MITTEILUNGEN DES VEB SACHSENRING AUTOMOBILWERKE ZWICKAU

Tr/62 - I und A 16

Schaltgabel für den Rückwärtsgang

Neue Schaltgabel

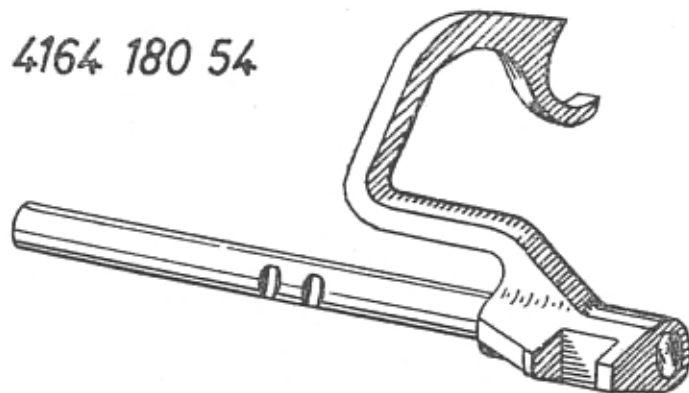
Ab Getriebe-Nummer 60-14967 ist die Schaltgabel für den Rückwärtsgang konstruktiv geändert. Die Nut für die Führungsschraube ist in Fortfall gekommen. Die neue Schaltgabel wird unter der Stücknummer

4104 180 54

geliefert und ist gegen die bisherige Schaltgabel austauschbar. Beim Einbau der neuen Schaltgabel in ältere Getriebe ist jeweils das vorhandene Gewindeloch für die Führungsschraube mit einer normalen Schraube zu verschließen.
